Datum 18 april 2024
Onze referentie UIT/33698 Z/24/00014624
Uw referentie 33507
Uw brief van 4 april 2024

Onderwerp Adviesaanvraag ontwerp bestemmingsplan - Bildtweg 4 - Eastermar

Ontwerp bestemmingsplan - 'Bildtweg 4 – Eastermar'.

Figuur 1. Ligging plangebied t.o.v. propaantank (Bron: Signaleringskaart EV)

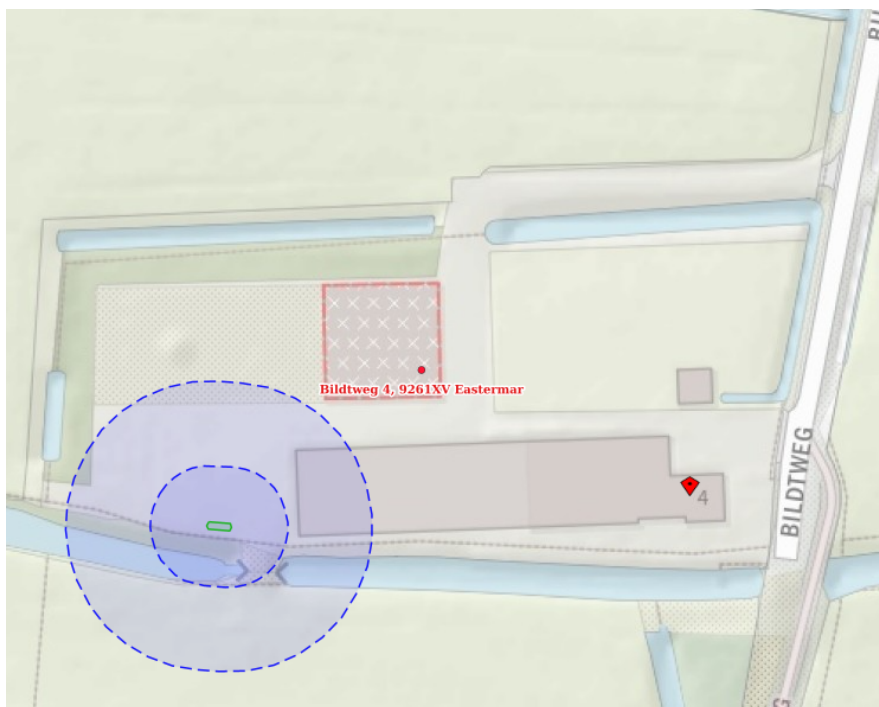
Volgens de Signaleringskaart EV bevindt zich binnen het plangebied een propaantank.

Op basis van artikel 4.899 van het Besluit kwaliteit leefomgeving (Bkl) dient er bij aanwezigheid van een propaantank rekening te moeten worden gehouden met een afstand van 10 meter tot (beperkt) kwetsbare gebouwen en locaties bij een inhoud van 5 m³ propaan en minder dan 5 bevoorradingen per jaar. De genoemde afstanden vanuit de omgevingswet zijn gelijk aan de oude afstanden uit het activiteitenbesluit. Op basis van de EV Signaleringskaart heeft de propaantank een inhoud van 5 m³.

De woningen in het plangebied vallen buiten de risicocontouren van de propaantank. Brandweer Fryslân voorziet hierin dan ook geen knelpunt.

Figuur 2. Ligging plangebied t.o.v. 100% letaliteitscontour (blauwe contour) en 1% letaliteitscontour (rode contour)
(Bron: Signaleringskaart EV)

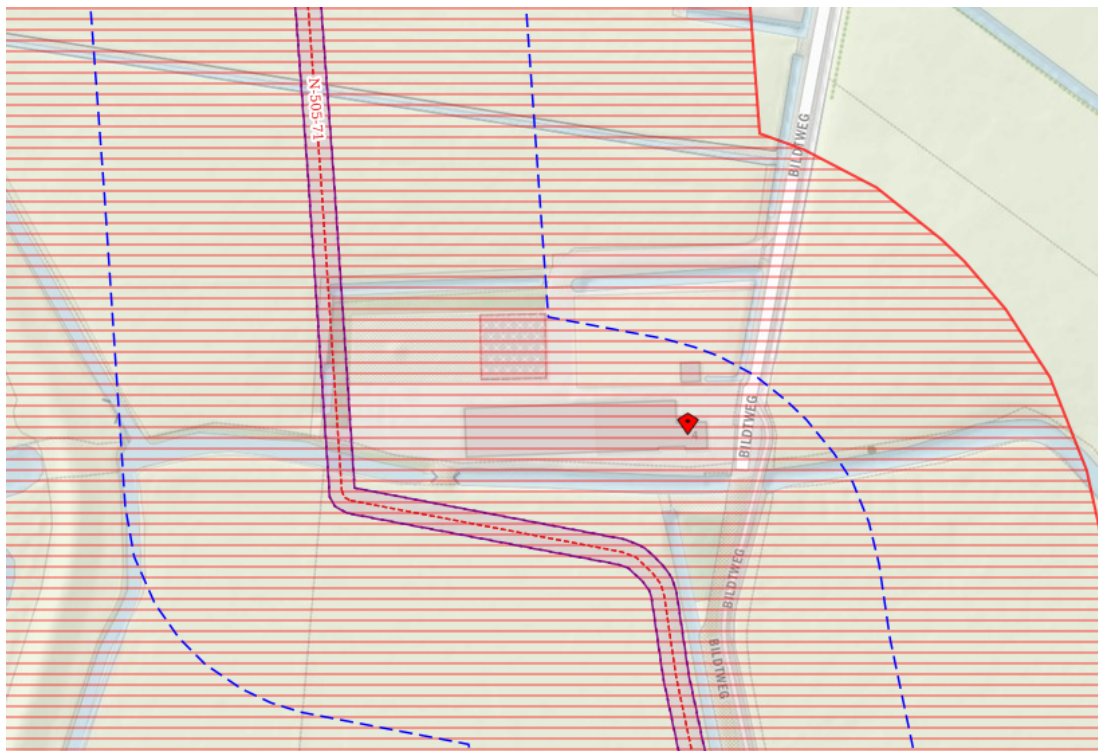
Ten zuiden en ten westen van het plangebied is een hogedruk aardgastransportleiding gelegen (N-505-71). Het gaat hierbij om een hogedruk aardgasleiding met een diameter van 13 inch en een werkdruk van 40 bar. De transportleiding beschikt over een invloedsgebied welke gelegen is over het plangebied. Voor de transportleiding is het maatgevende scenario een 'fakkelbrand'. De kans op het ontstaan van een fakkelbrand is klein.

Wanneer een gaslekkage op de aanwezige buisleiding tot ontbranding komt, zal er een fakkelbrand op de buisleiding ontstaan. Een dergelijke fakkelbrand gaat gepaard met een hoge hittestraling, waardoor tot op de 100%-letaliteitsgrens alle aanwezige personen in de buitenlucht komen te overlijden. Tot op de 1%-letaliteitsgrens zal het aantal dodelijke slachtoffers afnemen tot 1%. Daarnaast zal aanwezige bebouwing in brand raken. Het is dus belangrijk dat mensen bij een (dreigende) fakkelbrand van de bron af kunnen vluchten. Hierbij is men op zichzelf aangewezen, omdat de brandweer bij dergelijke hittestraling niet kan optreden. De brandweer kan met beschermende kleding een langdurige inzet plegen bij een warmtestraling van maximaal 'slechts' 3 kW/m². De hittestraling van het beschreven scenario op de plaats waar de woning gesitueerd is is ongeveer 20 kW/m².

De nieuwe woning is gesitueerd binnen de 1% letaliteitsgrens, op een afstand van ca. 115 meter van de aardgasleiding. Op deze afstand is de kans op dodelijke slachtoffers buiten nog ca. 40%, de kans op zwaargewonde slachtoffers 10% en de kans op lichtgewonden 50%. De nieuwe woning zal in de brand raken en dubbelglas zal breken. Het handelingsperspectief voor personen binnen is om te ontruimen en te vluchten. Voor personen buiten is het handelingsperspectief vluchten (uit het zicht van de brand, onder dekking van objecten zoals muren). Vanaf de gesitueerde locatie kan via de Bildweg in noordelijke richting van de buisleiding af gevlucht worden.

De gemeente dient op basis van artikel 12 van het Bevb te verantwoorden of de ontwikkeling aanvaardbaar is gezien het risico. Om te zorgen dat de nieuwe woning minder snel in brand zal raken en de aanwezigen een grotere kans hebben om veilig te vluchten kunnen bouwkundige maatregelen getroffen worden. Hierbij kan gedacht worden aan het zodanig uitvoeren van de gevels, beglazing en kozijnen dat deze brandwerend zijn en te voorkomen dat gewerkt wordt met brandbare materialen, zoals rieten daken.

- Op basis van artikel 12 van het Bevb een verantwoording van het groepsrisico uit te laten voeren;
- Kennis te nemen van de aanwezigheid van de buisleiding, het externe veiligheidsscenario en het handelingsperspectief en dit te delen met de initiatiefnemer;
- Als gemeente te bepalen of aanvullende bouwkundige maatregelen t.b.v. het veilig vluchten van aanwezigen noodzakelijk is;
- De paragraaf Externe veiligheid uit de ontwerp bestemmingsplan aan te passen in lijn met bovengenoemde informatie.

Figuur 3. Opstelplaats aan open water

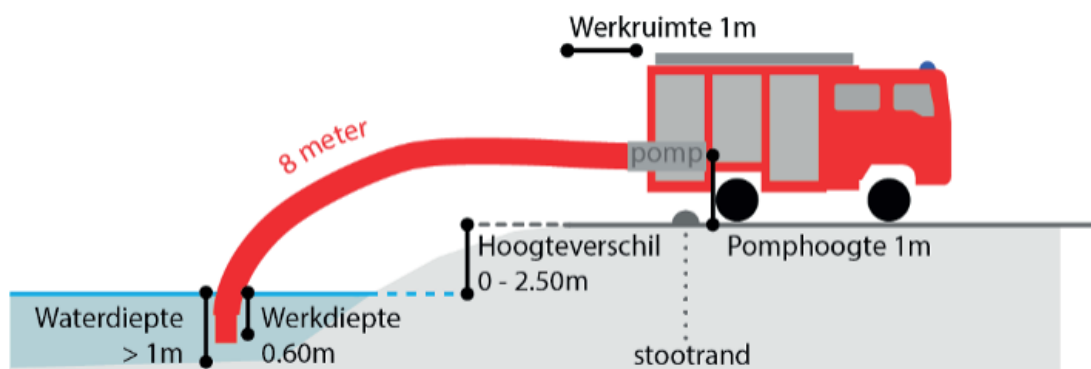
Op basis van het maatgevende scenario is gewenst dat binnen 6 minuten minimaal 500 l/min aan bluswater beschikbaar is voor de eerste brandbestrijding. Dit kan gerealiseerd worden middels een bluswatervoorziening (veelal brandkranen) met een opbrengst van minimaal 30 m³ /uur die op maximaal 100 meter van de opstelplaats ligt.

Nabij het plangebied zijn geen brandkranen aanwezig. De huidige situatie voldoet op het gebied van bluswater daarmee niet aan de vereisten. Wel is binnen 50 meter van het plangebied open water aanwezig. Of dit water als bluswater kan dienen is afhankelijk van de opbrengst en van de bereikbaarheid. Om het bluswater te kunnen onttrekken is een geschikte opstelplaats nodig. Figuur 3 geeft een indruk van de vereisten voor een opstelplaats aan open water.

- Bij Wetterskip Fryslân na te gaan of het open water nabij het plangebied kan voorzien in een bluswatercapaciteit van 500 l/min voor de duur van 1 uur.
- In overleg met de brandweer een opstelplaats aan het open water te realiseren.
